LuK Service Info

Part Nr. 228 0200 10 – 280/280MM TGU6

TB1695

**Info: New design / Neues Design /
Nouvelle conception / Nuevo diseño
/ Nuovo disegno**

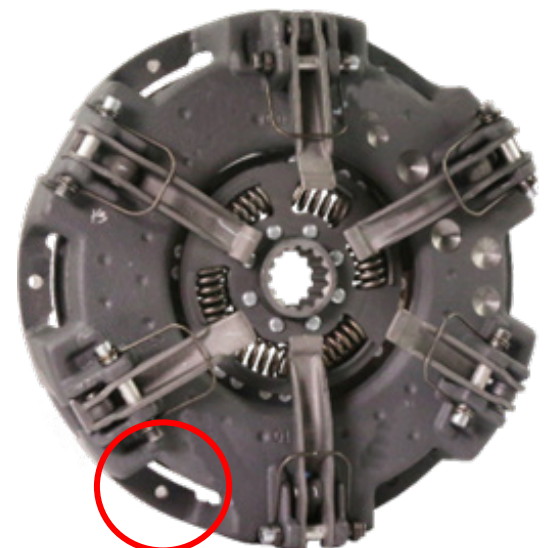
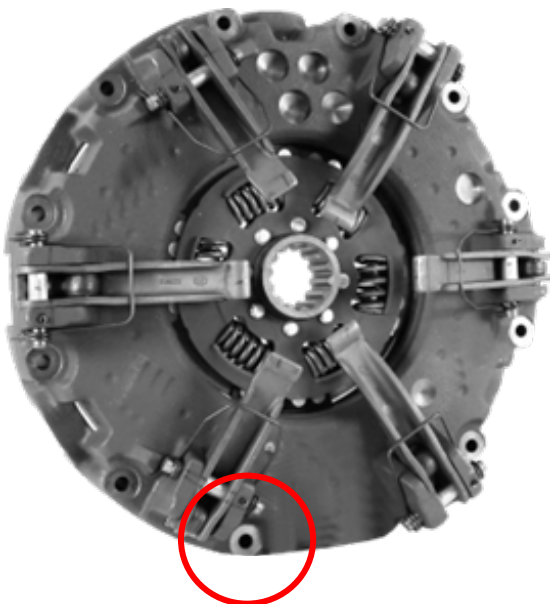
This new design utilises the latest clutch technology, using a vented housing for improved cooling and heat dispersal. Fully interchangeable with existing clutches with no modifications required to vehicle or flywheel. A new fixation bolt set 411 0164 11 6 x M8 x 1.25 x 45mm + Conical washer is supplied with new designs to accommodate the lower housing.

628 3049 09 = 228 0200 10 + 328 0531 10
